Mémoire en réponse à l'avis de la Mission Régionale de l'Autorité Environnementale

Parc éolien de Chatenet-Colon

Communes de Saint-Pardoux le Lac, Razès et Bessines-sur-Gartempe

Mai 2023

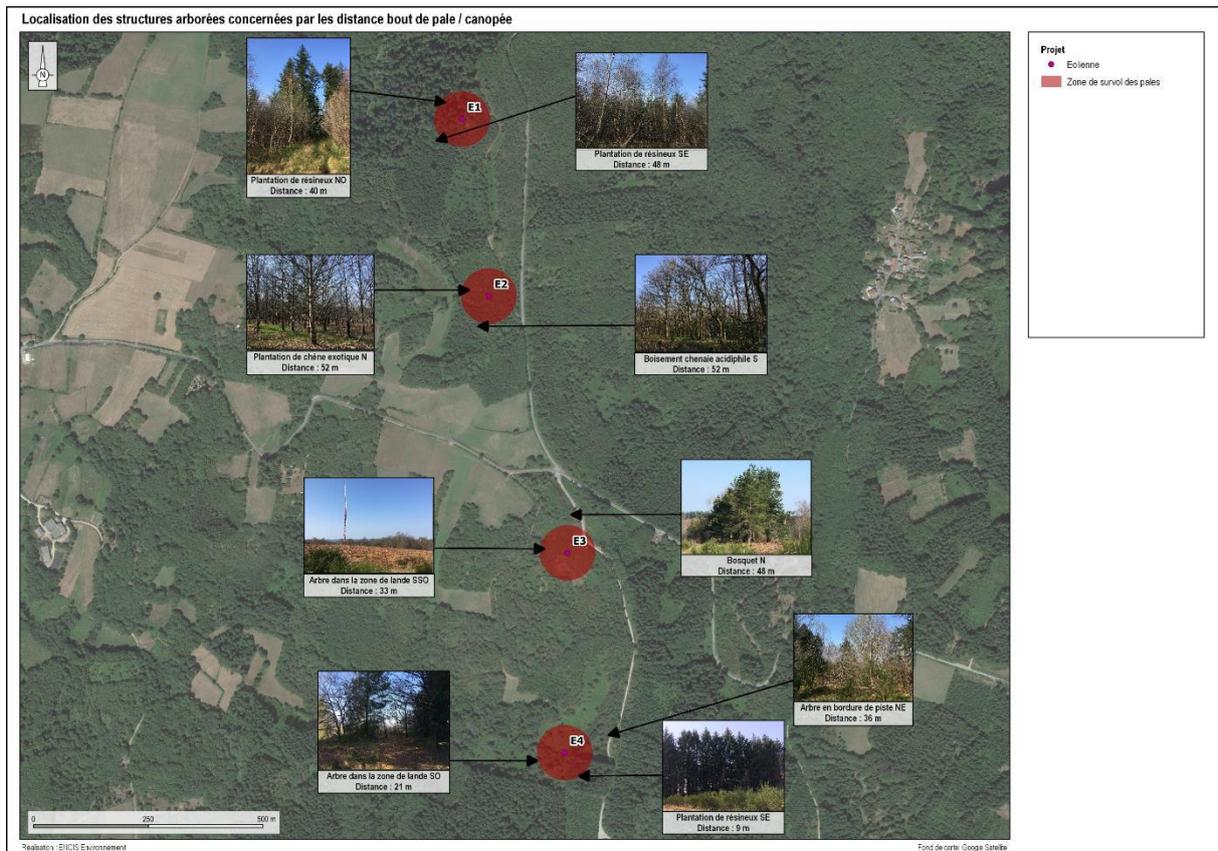
« Le dossier ne fournit pas de précision sur la distance minimale entre les E1, E2 et E4 et les espaces boisés qui les jouxtent. Cette information manquante, les conclusions du dossier sur les incidences du projet sur la biodiversité, particulièrement riche dans ces espaces, ne peuvent être considérées comme suffisantes ni abouties. »

Le dossier précise dans la carte suivante, présentée dans le rapport en partie 5.2.4.2 p.232, l'ensemble des distances entre le bout de pale et la canopée des boisements à proximité de chaque éolienne.

Ainsi, aux vues des proximités des boisements avec les éoliennes plusieurs mesures ont été mises en place plus particulièrement pour la faune volante avec une réduction de l'attractivité des plateformes pour les rapaces, une adaptation de l'éclairage du parc éolien et la mise en place d'un arrêt programmé des éoliennes pour les chiroptères et des mesures de suivis dès la mise en service du parc éolien pour vérifier l'efficacité de ces mesures.
